Boletín de mercado

Válvulas de relé del ABS con cable de adaptador en un kit

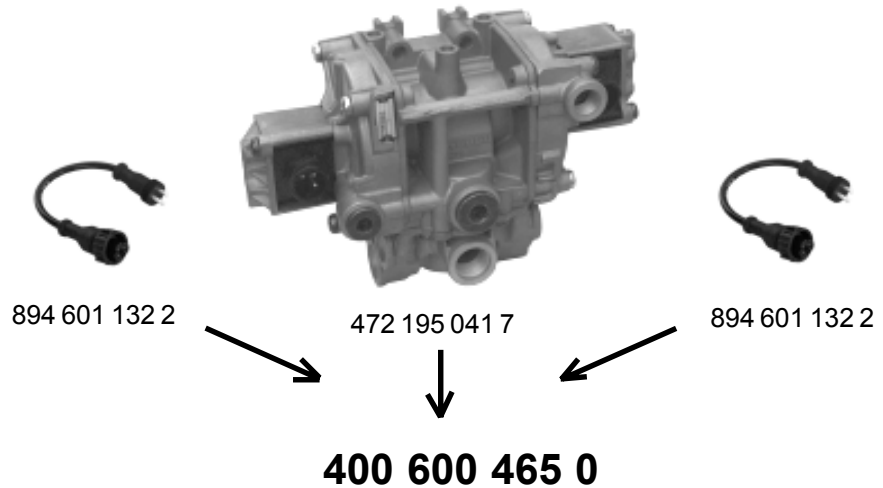
Tal y como ya les anunciamos hace algún tiempo, WABCO comercializará en el futuro válvulas de relé para el ABS con cierre de bayoneta DIN en lugar de con la antigua conexión Kostal.

Este cambio en los vehículos conllevará cierto tiempo. Los nuevos remolques vienen ya equipados exclusivamente con aparatos y cables de cierre de bayoneta DIN. A la hora de cambiar las válvulas de relé para ABS defectuosas, le recomendamos cambiar también el cable. De lo contrario, precisará de un cable de adaptador, que consta bajo el número de pedido 894 601 132 2 en su distribuidor WABCO.

Durante el periodo de transición, le ofrecemos dos importantes variantes para el mercado de piezas de repuesto junto con el cable de adaptador en un mismo kit:

472 195 020 7 sustituido por **400 600 464 0** (472 195 031 7 + 894 601 132 2)

472 195 040 7* sustituido por **400 600 465 0** (472 195 041 7 + 2 x 894 601 132 2)
